Samenvatting inspectie

Situatieschets

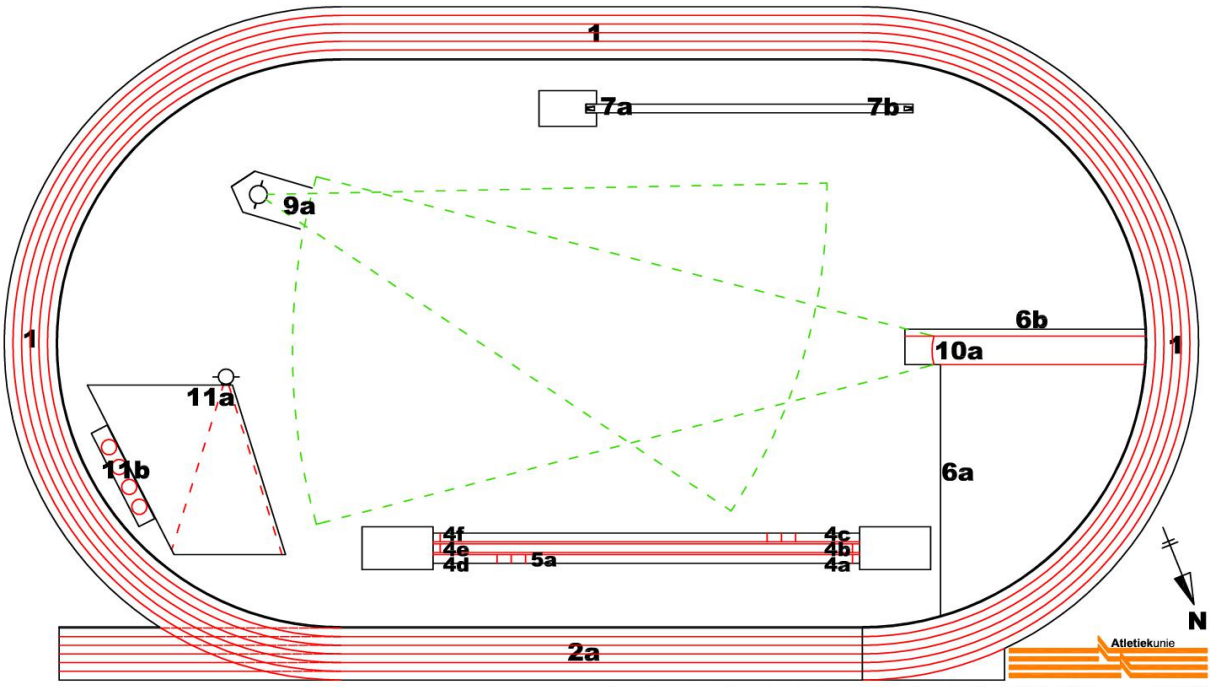
1. Op de segmenten op het middenterrein (polsstokhoogspringen, hoogspringen, verspringen) laat de kunststof van de aanloop los. Om verdere schade te voorkomen wordt dringend aanbevolen om dit op korte termijn te laten herstellen.
